DODATEK Č. 3 KE SMLOUVĚ O DÍLO CEITEC MU PŘÍSTAVBA A4

CEITEC MU přístavba A4

ZMĚNOVÝ LIST – DOSTAVBA UKB, PROJEKT CEITEC PŘÍSTAVBA A4

SITUACE PORUCH PODLAHY V 1942

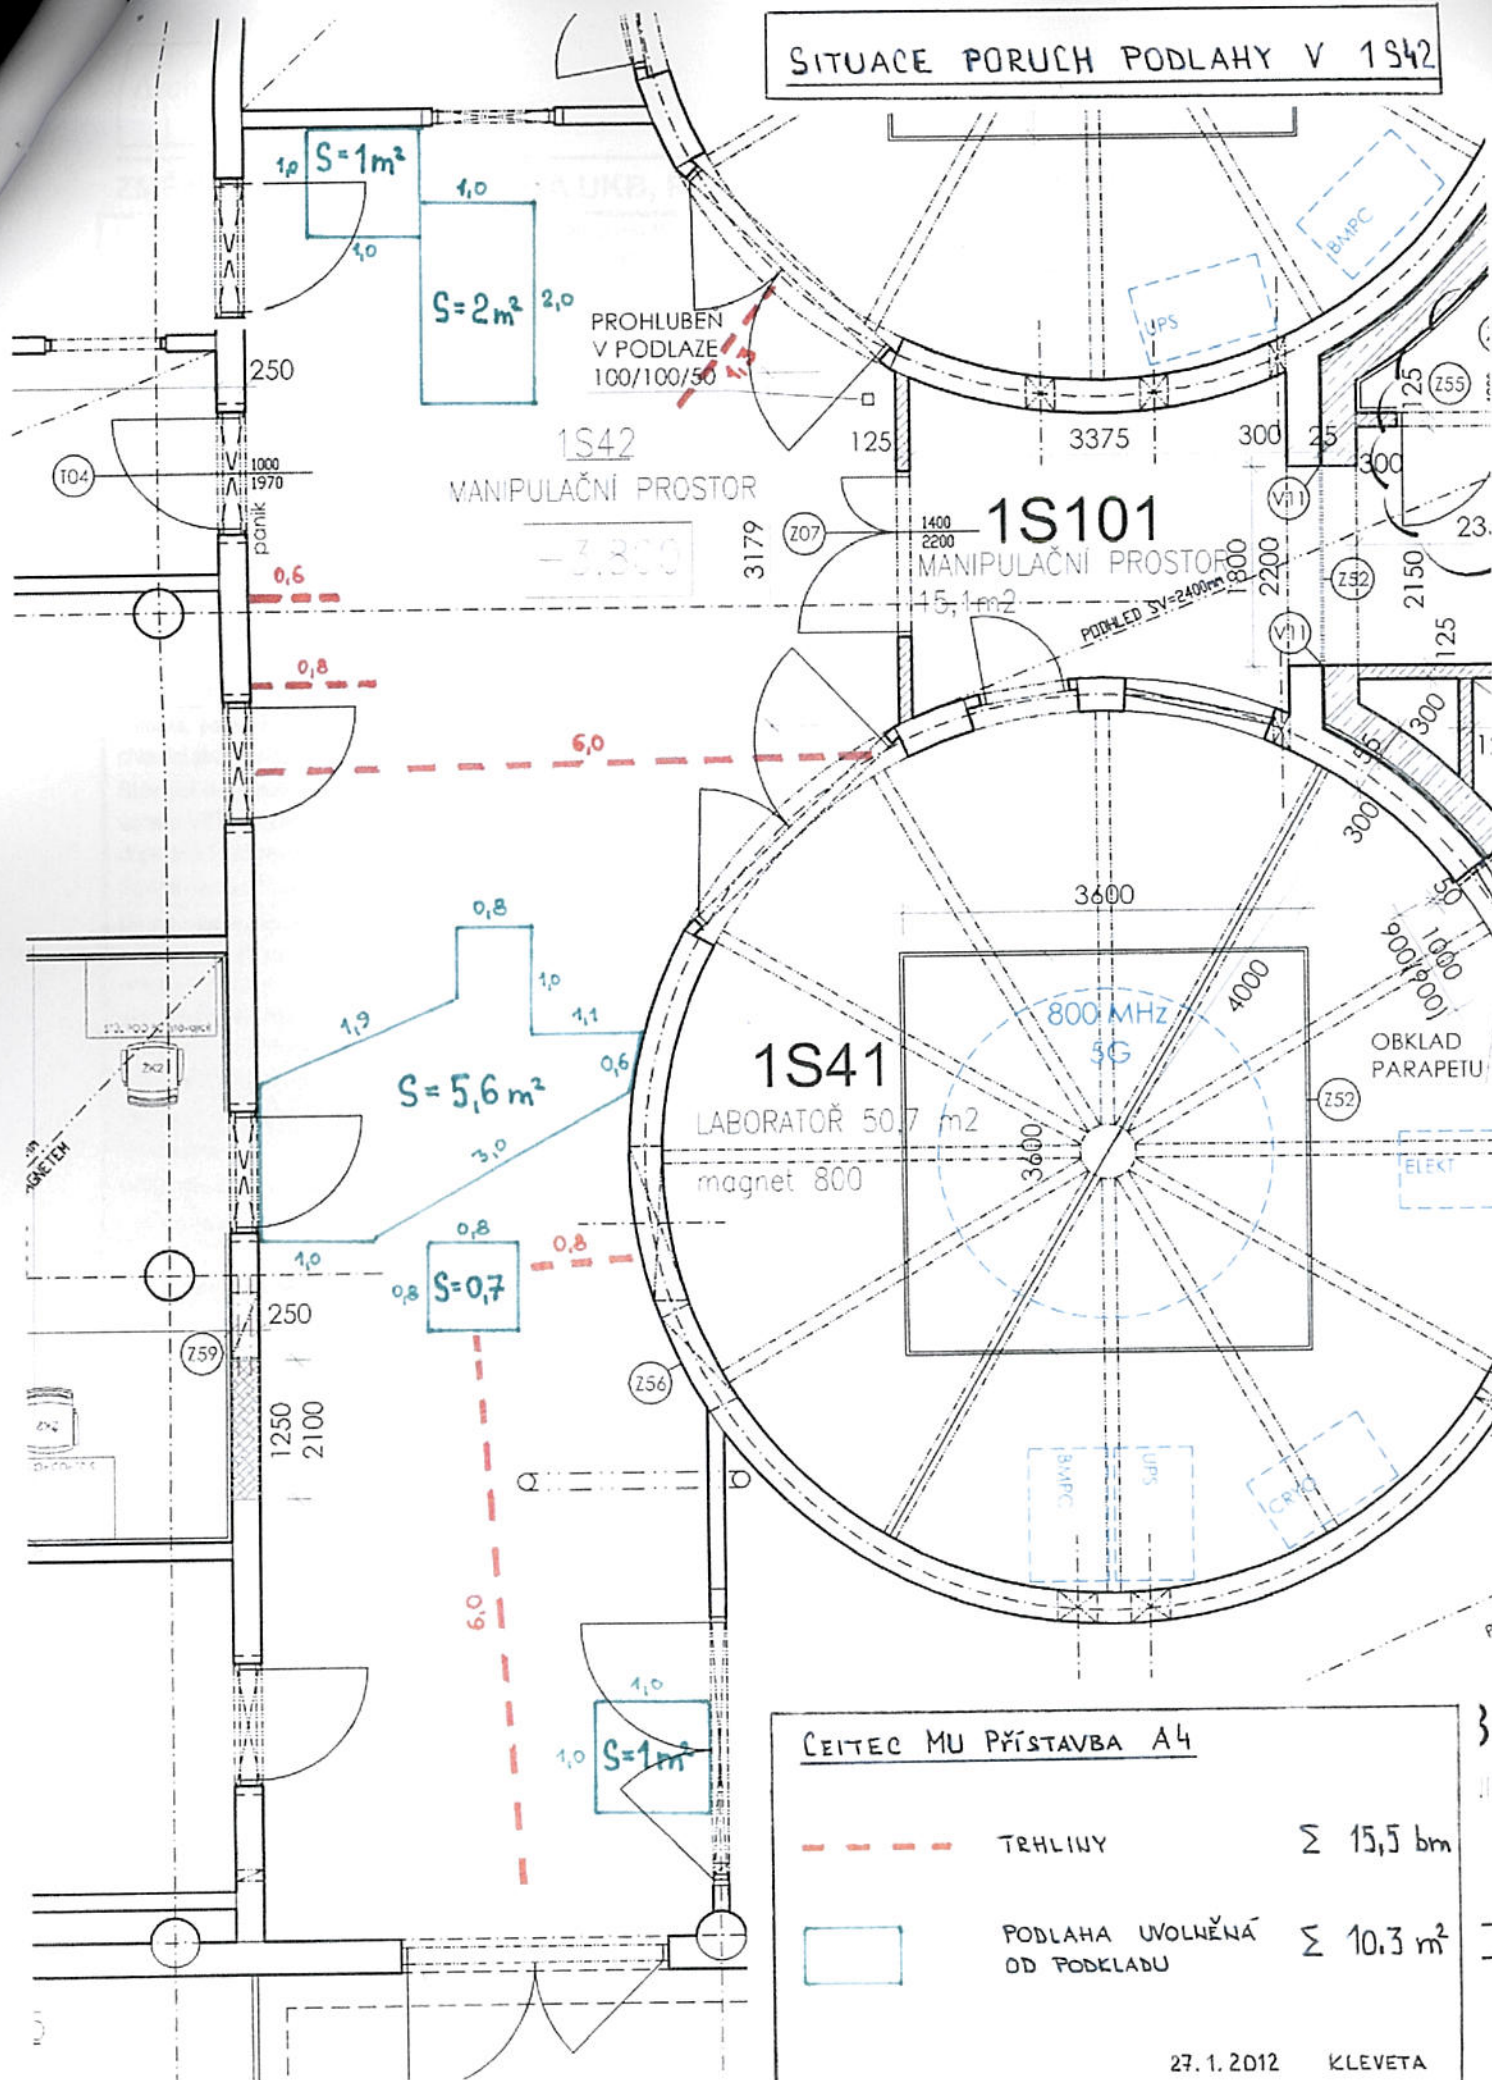
Důvod změny: Po upřesnění typů přístrojů NMR, které budou po dokončení stavební části přístavby v pavilonu A4 instalovány a po prohlídce transportní trasy bylo konstatováno, že stávající poruchy podlah na hlavním komunikační trase (m.č. 1S42) tvoří vzhledem k rozměrům a hmotnostem přístrojů značné riziko pro průběh stěhování. Přístroje NMR a ostatní komponenty budou stěhovány na air-skatech, přičemž lokální poruchy vrchní vrstvy podlahy (tzn. trhliny a dutiny) tento způsob transportu defakto vylučují. Podlaha musí být pro transport na air-skatech rovná a hlavně celistvá. Neřešení tohoto problému by s velkou pravděpodobností způsobilo poškození přístrojů několikamilionových hodnot, případně i poškození okolních stavebních konstrukcí. Vzhledem k těmto skutečnostem a snaze o maximální eliminaci případných škod, přistupuje objednatel stavby k předmětné změně, která tuto situaci řeší.				
Přílohy: 1. Rozpočet zvýšení ceny (3x A4), 2. Rozsah poruch (1x A4)

P.č.	Číslo položky	Název položky	MJ	množství	cena / MJ	celkem (Kč)
Díl:	9	Ostatní konstrukce, bourání				
1	1	Prořezání trhlin do hl. 50mm	mb	15,50	48,00	744,00
2	2	Zapravení trhlin do hl. 50mm	mb	15,50	333,05	5 162,28
3	3	Prořezání trhlin do hl. 50mm	mb	31,00	48,00	1 488,00
4	4	Vybourání stávající vrstvy podlahy tl. 50mm	m2	10,30	299,00	3 079,70
5	5	Vyrovnávací vrstva plastbetonem v tl. 50mm	m2	10,30	2 352,00	24 225,60
Celkem za		9 Ostatní konstrukce, bourání				34 699,58

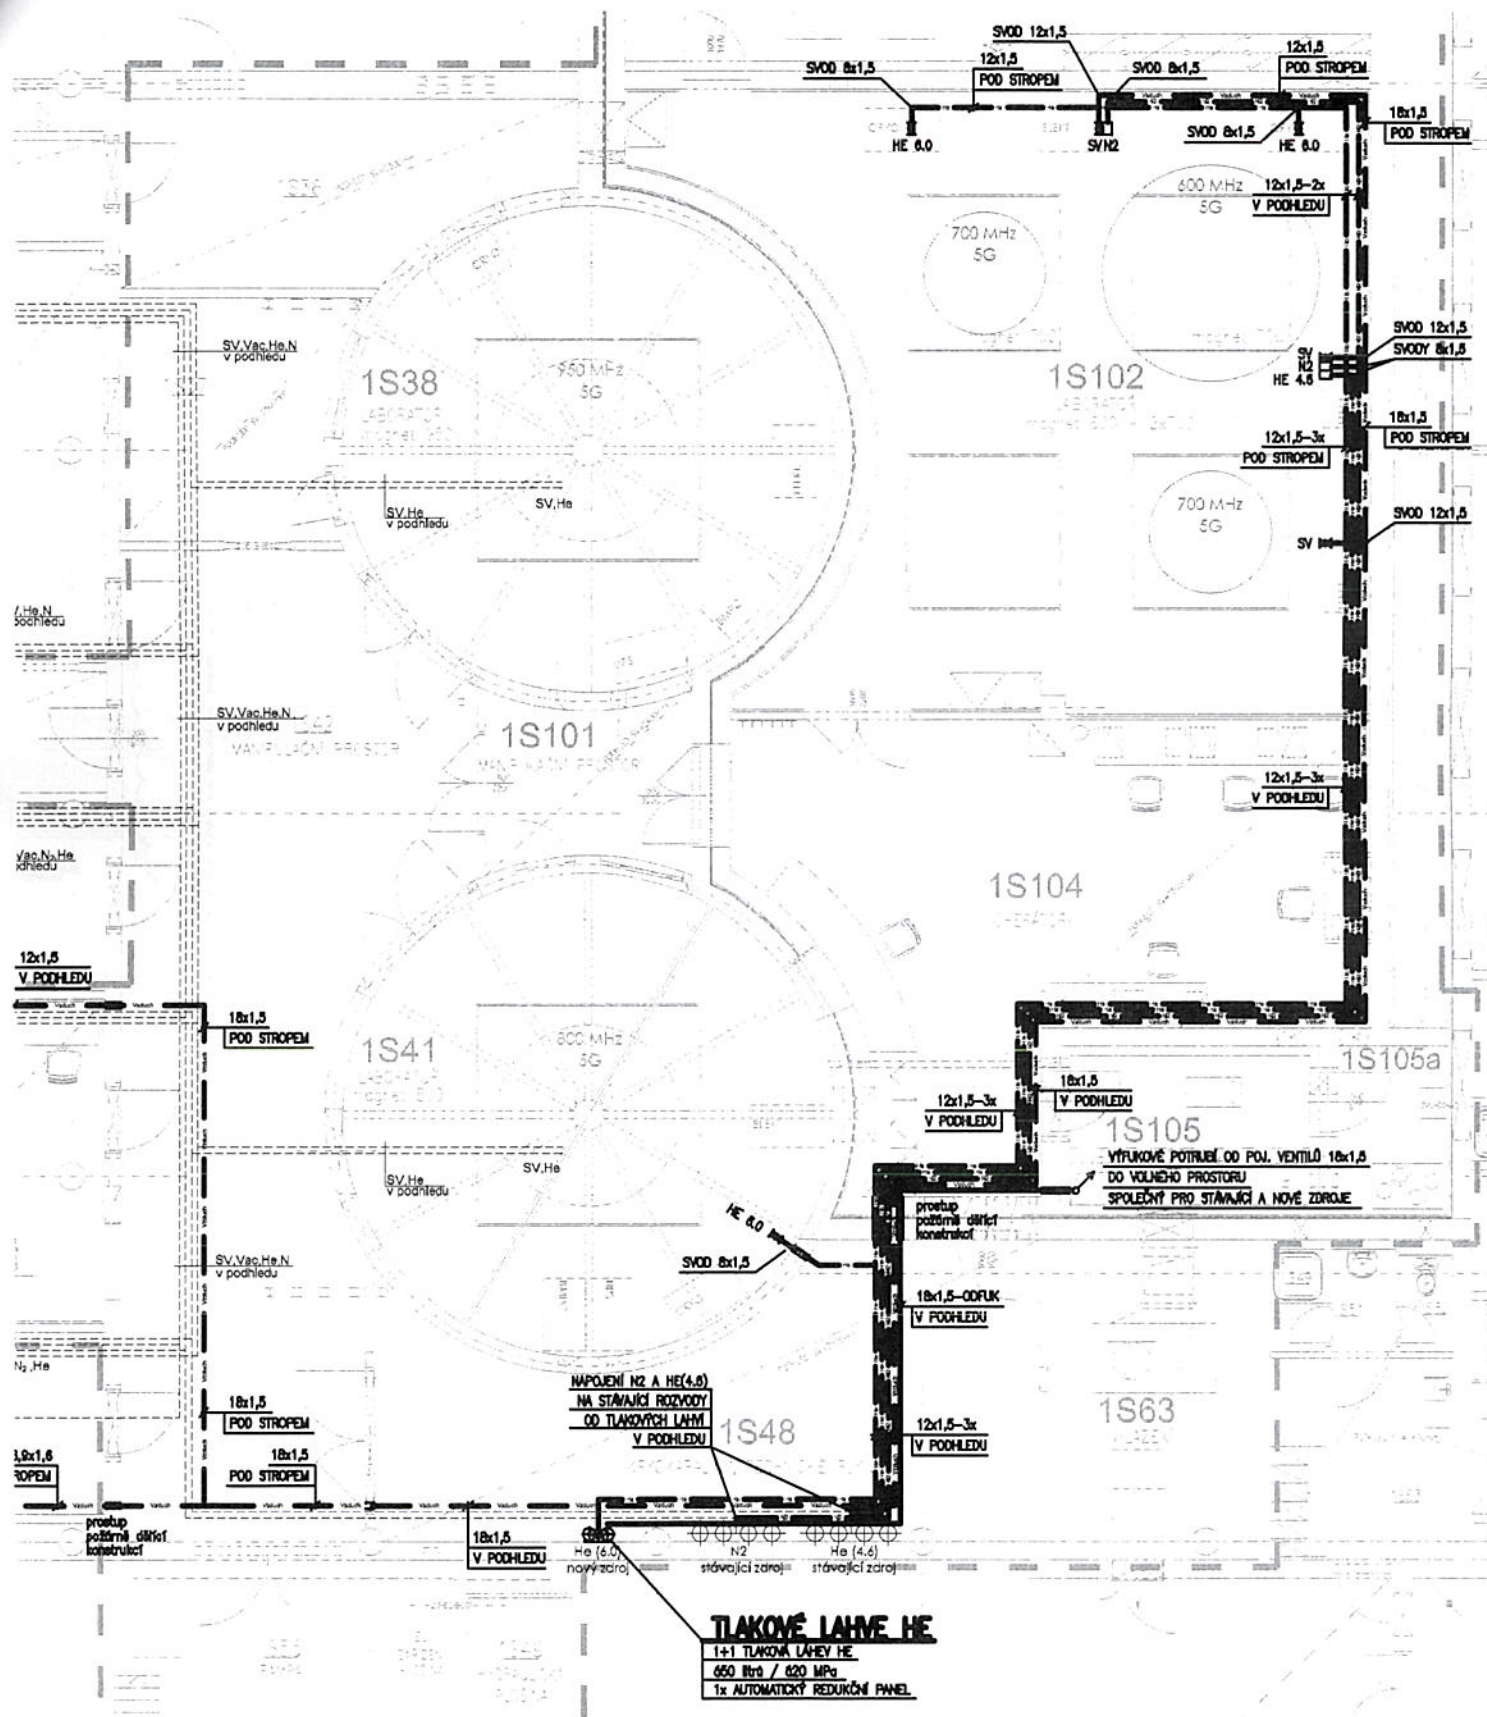
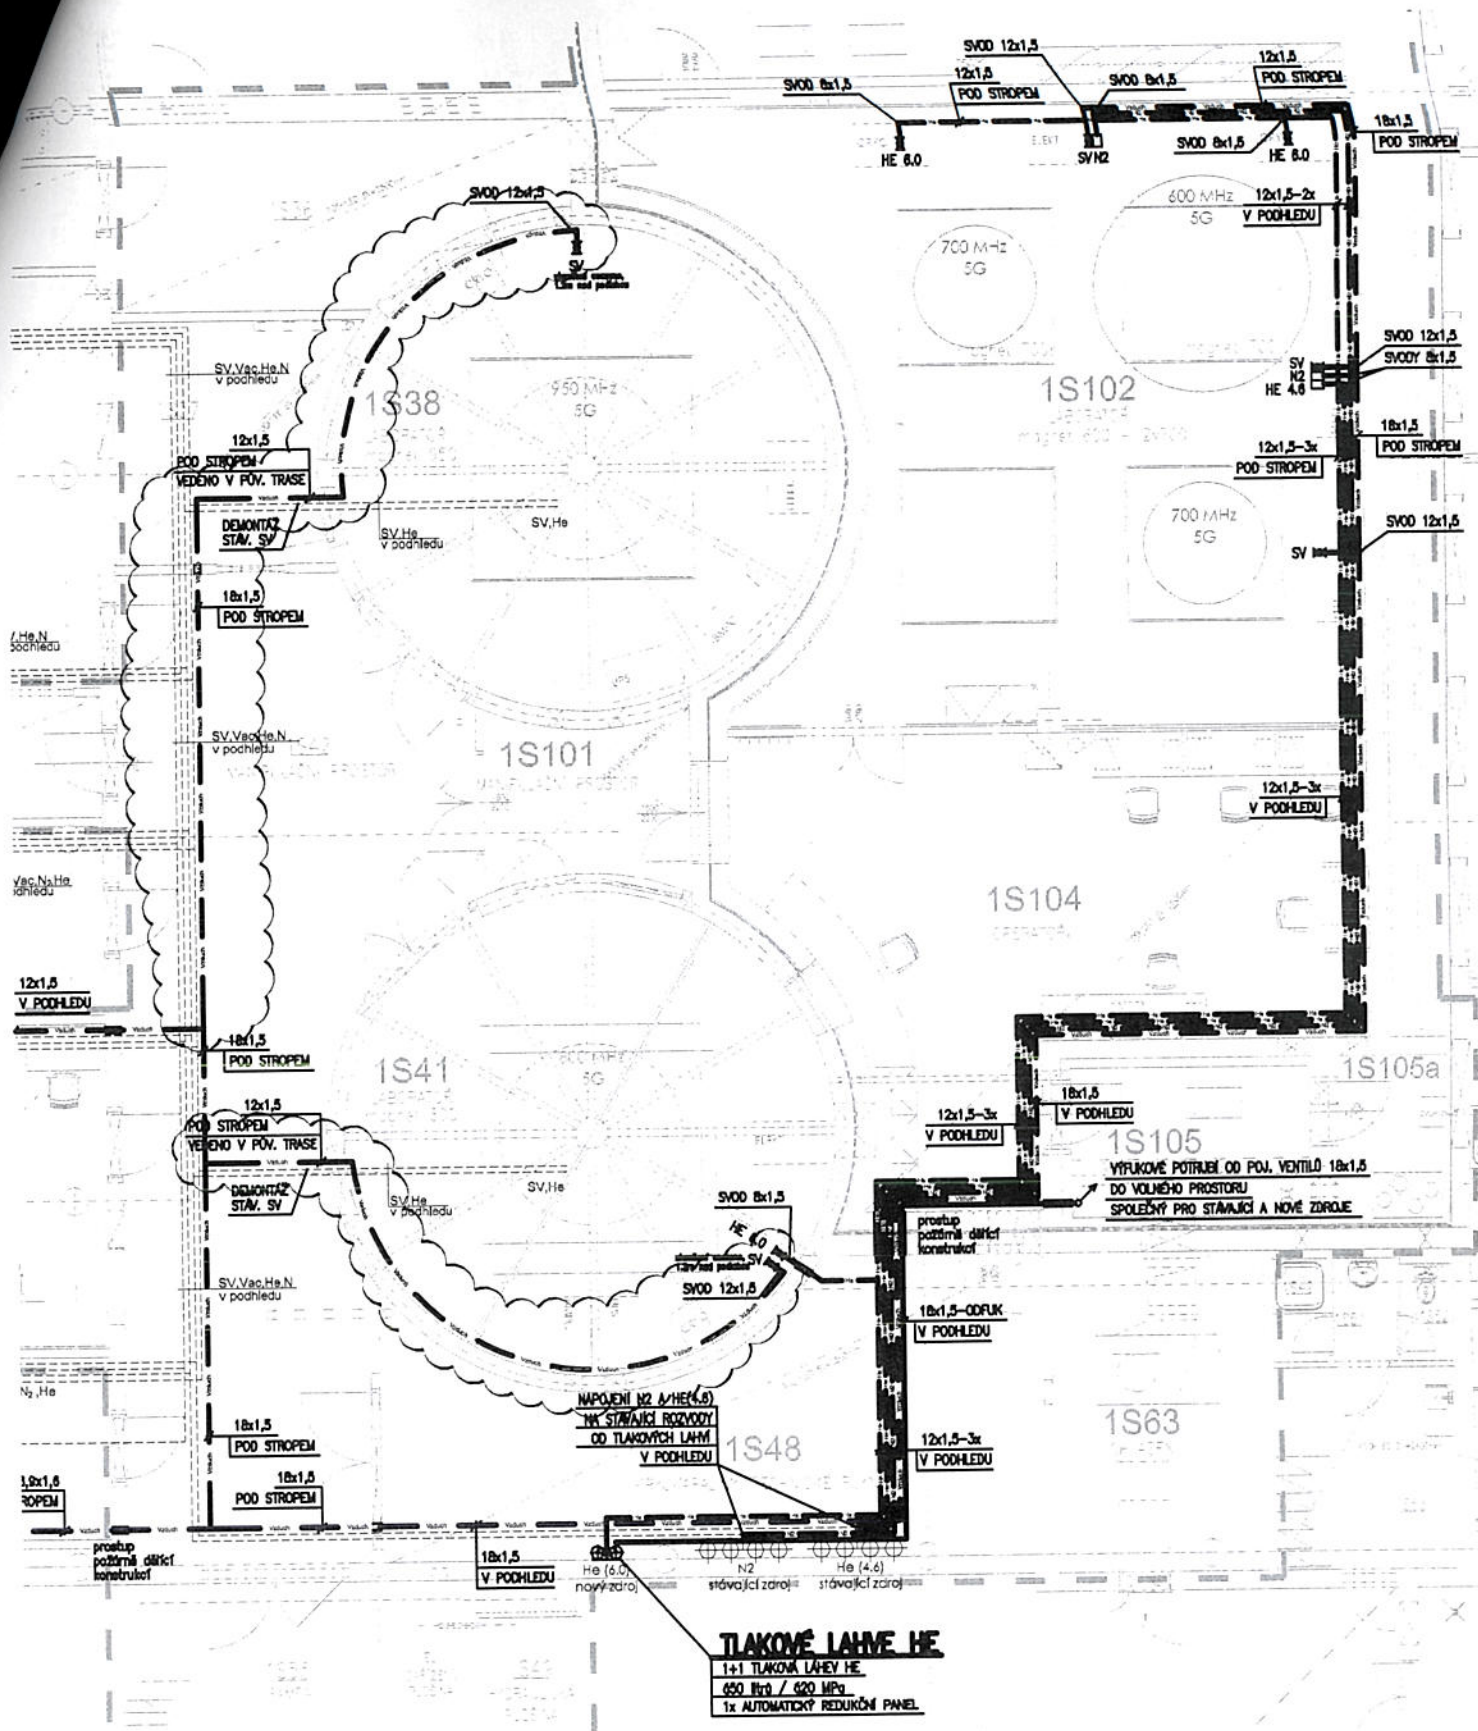
Důvod změny: Změna je vyvolána upřesněním konkrétních typů nukleárních magnetických rezonancí (NMR) které budou instalovány v m.č. 1S38 a 1S41. Přístroje NMR 950MHz a 850MHz od vybraného dodavatele společnosti Bruker nezbytně vyžadují přívod stlačeného vzduchu specifických parametrů (jedná se zejména o požadovaný tlak, vysušení-vymrazení vzduchu, absenci olejových částic apod.). Tyto parametry lze zajistit distribucí stlačeného vzduchu z nové kompresorovny, kde je v rámci projektu budována nová kompresorová stanice. Tato skutečnost nebyla v době přípravy projektu, tvorby zadávací dokumentace pro realizaci stavby a výběru generálního dodavatele stavby známa.				
Přílohy: 1. Rozpočet zvýšení ceny (1x A4), 2. Výkresová dokumentace (2xA4)				
Vliv na cenu:		Vliv na cenu stavební dodávky (dle přiloženého rozpočtu):		
odhadnuté náklady: 44 036 Kč bez DPH	zvýšení ceny o: 44 036 Kč bez DPH	Vyplní GD (nehodící se škrtněte)

Název	Mj	Počet jedn.	Dodávka	Dodávka celkem	Montáž	Montáž celkem
Demontáž stávajících rozvodů	bm	13,00	0,00	0,00	220,00	2 860,00
Zaslepení stávajících odboček	ks	2,00	290,00	580,00	250,00	500,00
Trubka ocelová tř. 17 AISI 304, 12x1,5	bm	28,00	370,00	10 360,00	200,00	5 600,00
Trubka ocelová tř. 17 AISI 304, 18x1,5	bm	10,00	600,00	6 000,00	200,00	2 000,00
Tvarovky nerez	kpl	1,00	2 500,00	2 500,00	2 100,00	2 100,00
Ochranný plyn pro svařování potrubí	m tr.	38,00	7,00	266,00	8,00	304,00
Propláchnutí rozvodu dusíkem	m tr.	38,00	5,00	190,00	7,00	266,00
Chránička potrubí třída 17 DN25/0,5m	ks	3,00	50,00	150,00	50,00	150,00
Žnačení potrubí	kpl	1,00	800,00	800,00	350,00	350,00
Kulový kohout třída 17 PN63, DN10 (G3/8")	ks	2,00	950,00	1 900,00	470,00	940,00
Kontrolní manometr pr. 100mm, 1 až 1,6 MPa, včetně uzavírací armatury	kpl	2,00	680,00	1 360,00	180,00	360,00
Rychlospojka třída 17 8mm	ks	2,00	300,00	600,00	100,00	200,00
